CAAC 适 航 指 令

编号: CAD2005-R022-01

一. 标题: 检查并更换门组件

本指令适用于安装有由Tech-Tool Plastics公司生产的门组件且该门组件已根据STC No. SR09189RC进行改装的R-22系列直升机。

图1 门组件(左侧)向外看视图

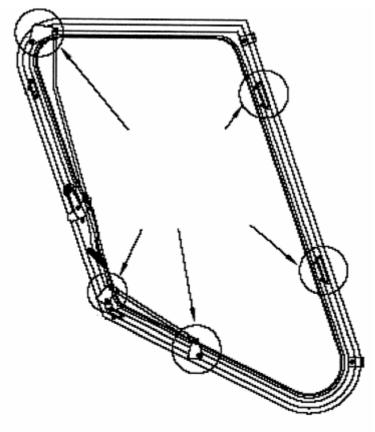
- 1、自2005年8月26日起30天内,根据以下要求检查左侧和右侧门组件:
- 1)目视检查每个机长和副驾驶门组件整体框架,以确定本指令图 1标示的位置是否有裂纹。如果发现有裂纹,下次飞行前,用适航的门

- 2、完成本指令第四.1段要求的检查工作后,以不超过100使用小时的间隔,目视检查机长和副驾驶门组件整体框架在本指令图1标示位置是否有裂纹。
- 3、如果发现裂纹,下次飞行前,用适航的门组件(左侧门组件件号(P/N)为R-22-101-51或R-22-101-53,右侧门组件件号(P/N)为R-22-101-52或R-22-101-54)替换有裂纹的门组件。如用于替换的门组件件号(P/N)为R-22-101-51或R-22-101-53(左侧门组件),或者R-22-101-52或R-22-101-54(右侧门组件),根据Tech-Tool Plastics安装指南TTP-1R 修改版A(1997年11月21日颁发)或Tech-Tool Plastics服务通告No. TTP2005-01修改版A"门封严装置的安装"和"开口销安装"部分的要求进行安装。
- 4、如在本指令要求的检查工作中发现任何门组件框架上有裂纹, 30天内报告所在地民航地区管理局适航审定处。报告的内容应包括对 裂纹的描述和所涉及的直升机型号。

组件(左侧门组件件号(P/N)为 R-22-101-51或R-22-101-53,右侧门组件件号(P/N)为R-22-101-52或R-22-101-54)替换有裂纹的门组件。如用于替换的门组件件号(P/N)为R-22-101-51或R-22-101-53(左侧门组件),或者R-22-101-52或R-22-101-54(右侧门组件),根据Tech-Tool Plastics 安装指南TTP-1R 修改版A(1997年11月21日颁发)或Tech-Tool Plastics 服务通告No. TTP2005-01修改版A(2005年2月1日颁发)标题为"门封严装置的安装"和"开口销安装"部分的要求进行安装。
